改善箇所説明図

基準不適合箇所

ダッシュボード表装

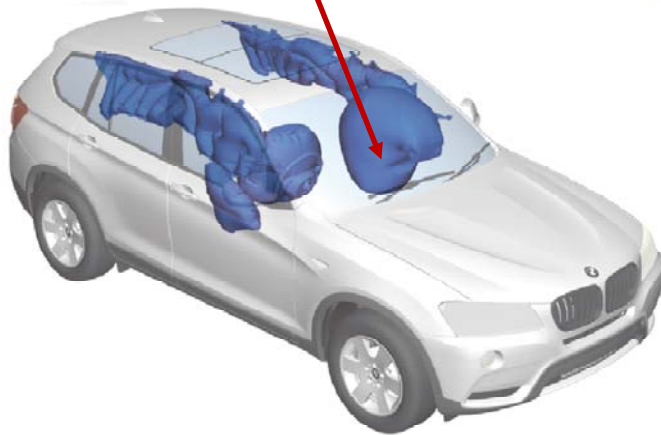
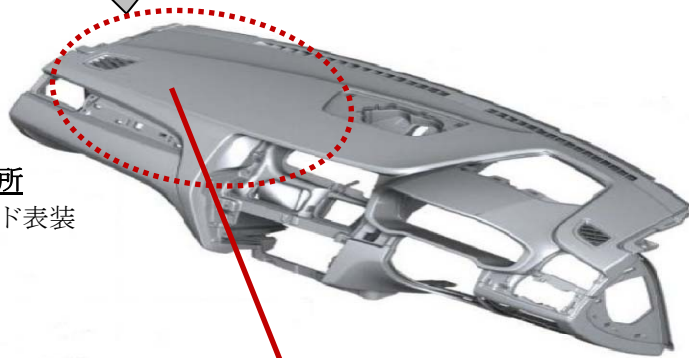
基準不適合の内容

ダッシュボードにおいて、表装の加工作業が行われていないため、助手席エアバッグ展開が必要な場合に、適切に展開しないおそれがある。また、エアバッグ展開時に想定外のダッシュボード破損が起き、最悪の場合、破損したダッシュボードにより乗員が怪我を負うおそれがある。

改善措置の内容

全車両、当該ダッシュボードを良品と交換する。
